# DOSSIER DE REPONSE A LA DEMANDE DE COMPLEMENT DU 17/08/2022

**CATELLA LOGISTIC EUROPE**  
ROMORANTIN-LANTHENAY (41)  
KAP.19.60.R2.V1

CATELLA LOGISTIC EUROPE a déposé en préfecture du Loir-et-Cher (41) le 11 juillet 2022 un dossier de demande d'autorisation environnementale pour un projet de construction d'une plateforme logistiques (Référence KAP.19.60). Ce bâtiment sera implanté sur les communes de Romorantin-Lanthenay et Villefranche-sur-Cher.

Ce dossier a fait l'objet de demandes de compléments le 17 août 2022 de la part de la DREAL Centre-Val-de-Loire.

Figure 2 Etendue des flux thermiques en cas d'incendie

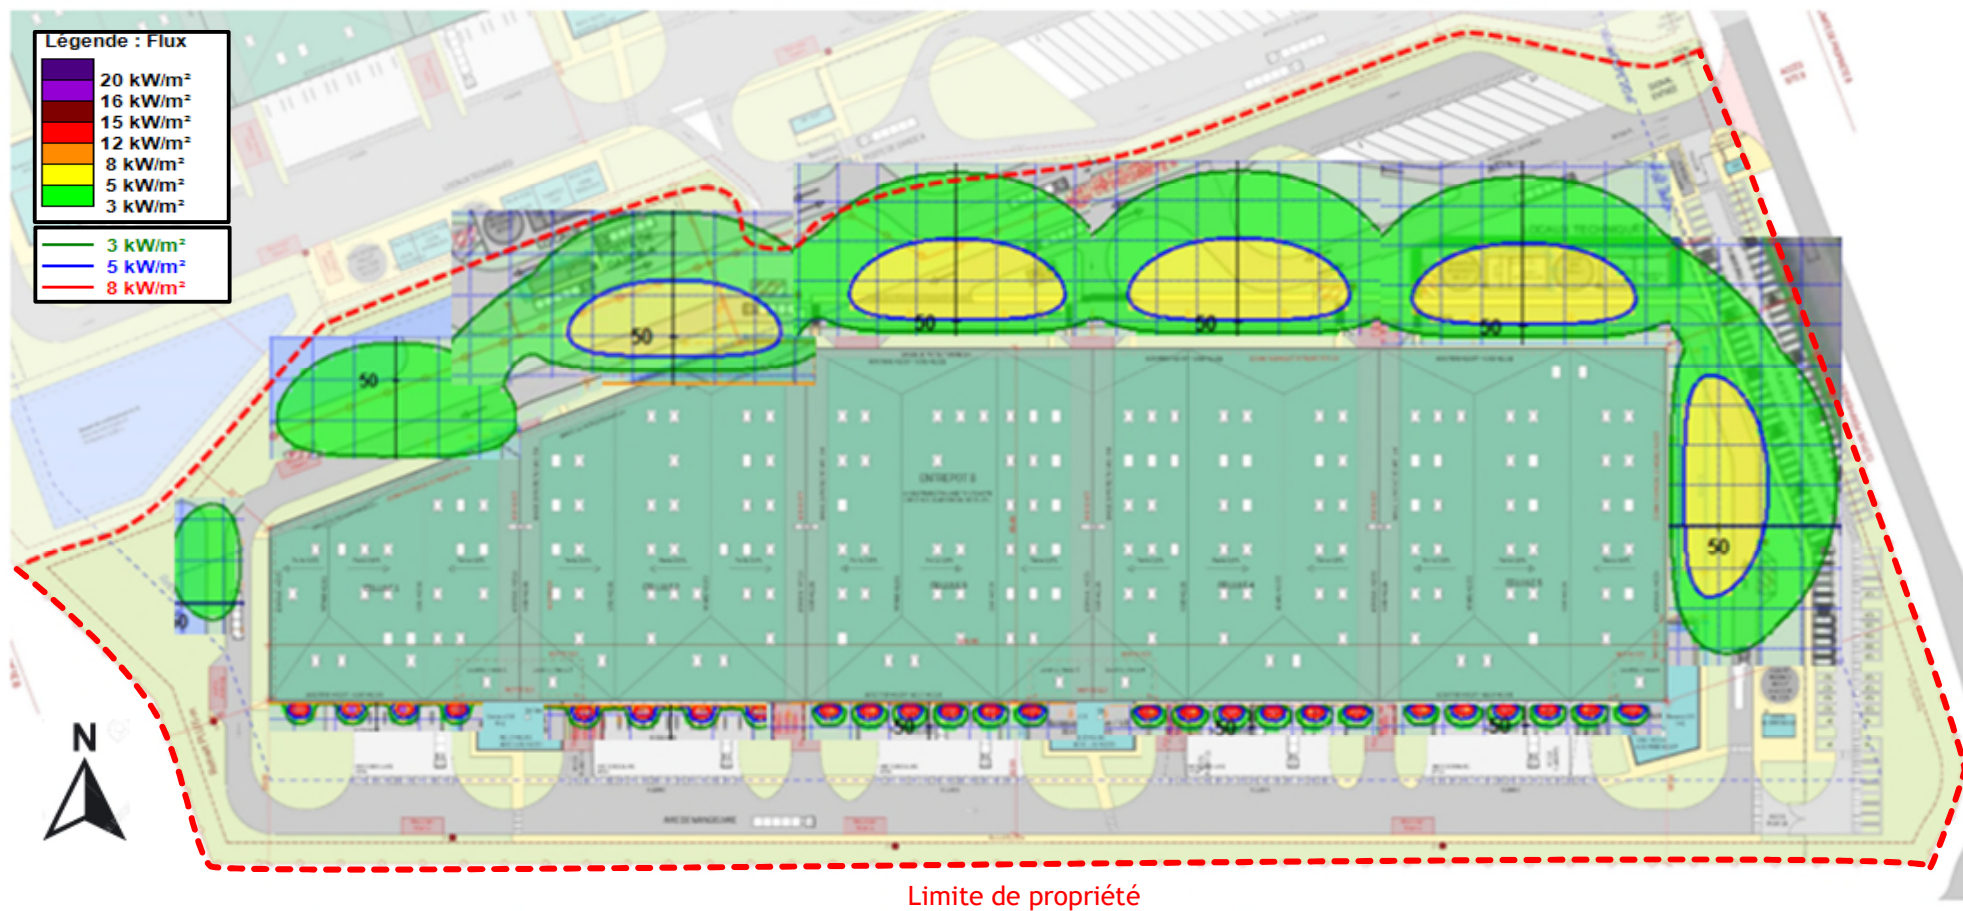
<p>g) Les résultats de perte de visibilité liée à la dispersion de fumées n'ont pas été présentés car aucune perte de visibilité n'est à prévoir pour des hauteurs de cible jusqu'à 38 m. L'autoroute surplombant le site d'au maximum 20m, aucun impact n'est envisagé.</p> <p>Référence dans le dossier :</p> <ul style="list-style-type: none"><li>- EDD_ANX 2, §III.2.2 p22 à p24</li></ul> <p>h) Un résumé non technique de l'étude de dangers plus étayé est présenté en Annexe 5.</p> <p>Référence dans le dossier :</p> <ul style="list-style-type: none"><li>- EI_RNT 6_3, §V.2. p7 et Figure 2 p8</li></ul>
--	--	--	---

En page suivante sont présentées les zones d'effets thermiques pour le scénario le plus défavorable. Aucun flux de 5 kW/m<sup>2</sup> ou supérieur ne dépasse les limites de propriétés donnant sur la voie publique. Seul un scénario d'incendie dans un cellule conduit à des effets irréversibles (3 kW/m<sup>2</sup>) en dehors des limites du site sur une distance maximale inférieure à 5 m et sur des zones non occupées de façon permanente. Ainsi, les enjeux associés sont très faibles.
